PAUR ex D.Lgs. 152/2006 art. 27-bis e L.R. 10/2010 art. 73-bis, “Progetto di del Parco eolico denominato “Passo di Frassineto” della potenza di 29,4 MW composta da n. 7 aerogeneratori ed opere di connessione ubicati nei comuni di Pieve di Santo Spirito e Badia Tedalda (AR).

Proponente: F.E.R.A S.r.l.

Il presente rapporto, redatto nell’ambito delle osservazioni di parte Club Alpino Italiano Gruppo Regione Toscana, prende in considerazione esclusivamente gli aspetti geologici e geologico tecnici relativi alle scelte progettuali ed alle loro interferenze con l’ambiente montano e pedemontano, così come esposte nel progetto la cui documentazione è stata depositata alla Regione Toscana - Settore Valutazione di impatto ambientale- Valutazione ambientale strategica - Opere pubbliche di interesse strategico regionale.

Stralcio carta Geologica Regione Toscana (da DB Geologico)

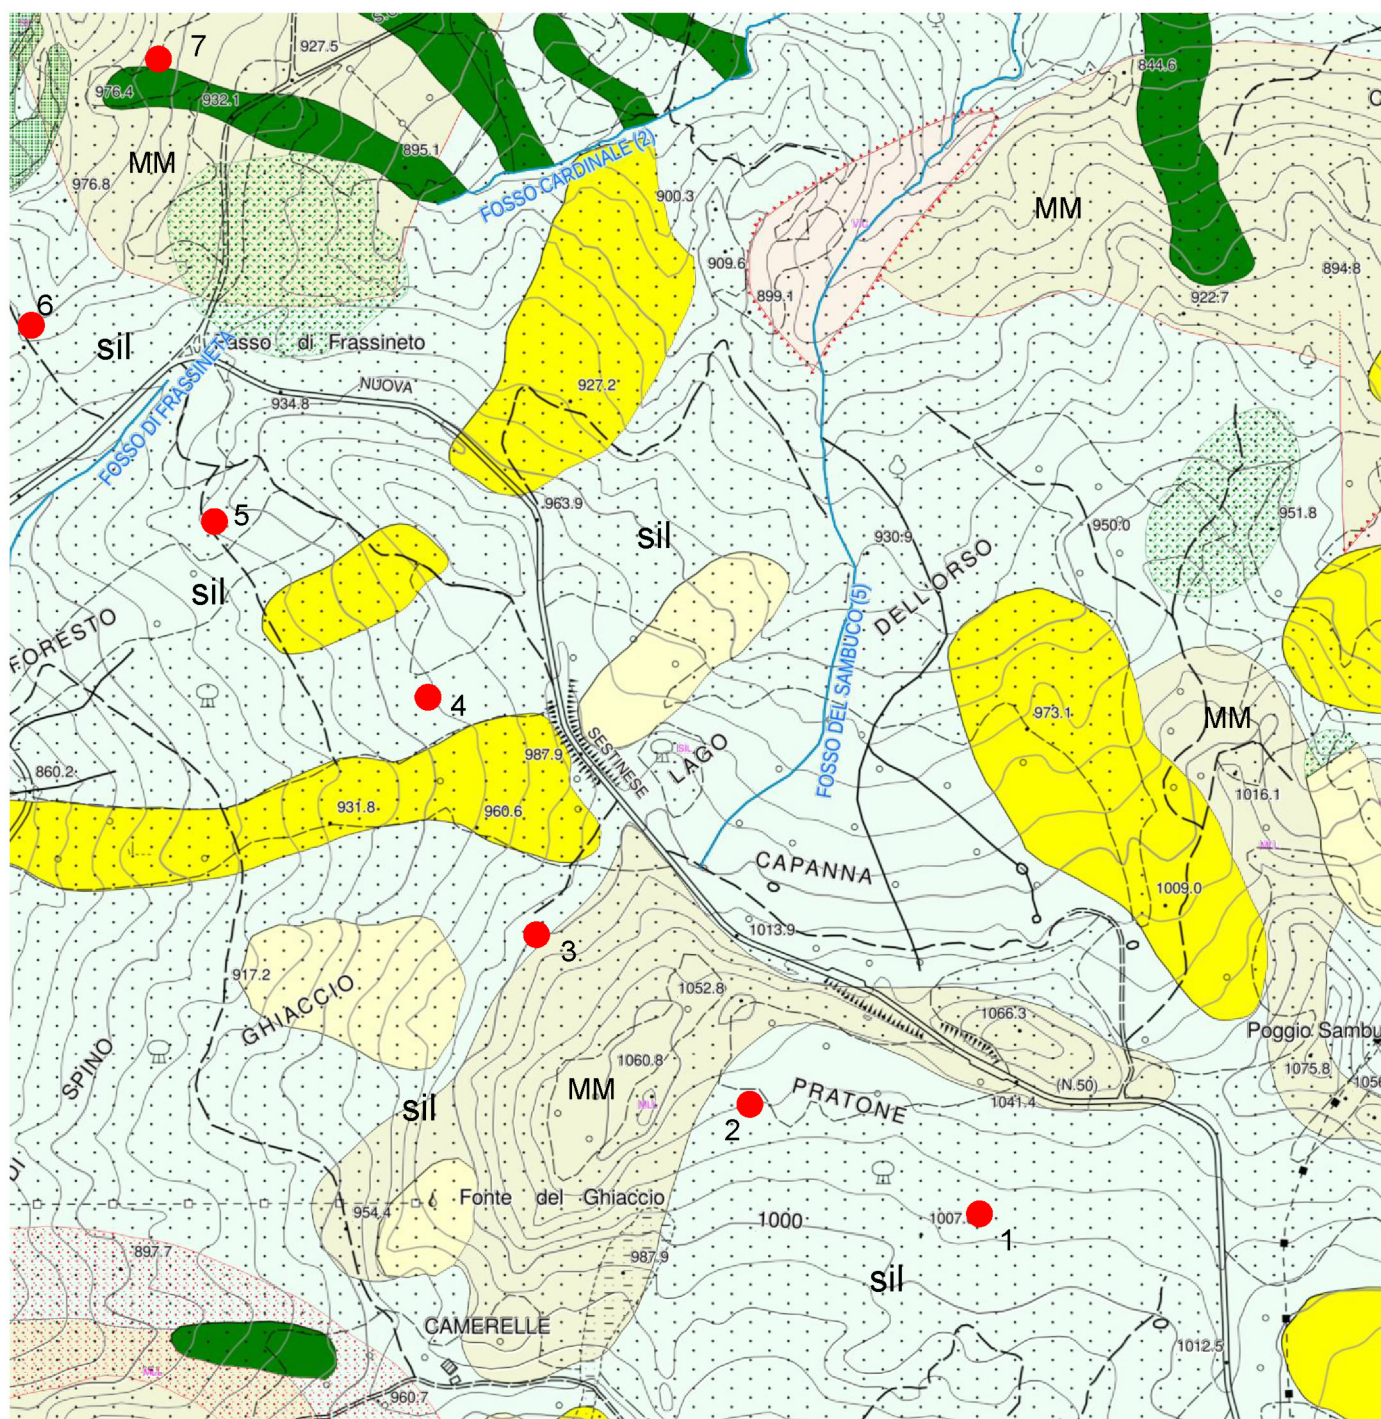
Stralcio della Carta Geologica Regione Toscana con ubicazione degli aerogeneratori.
Le “torri eoliche” sembrano per lo più insistere sulle argilliti di Sillano
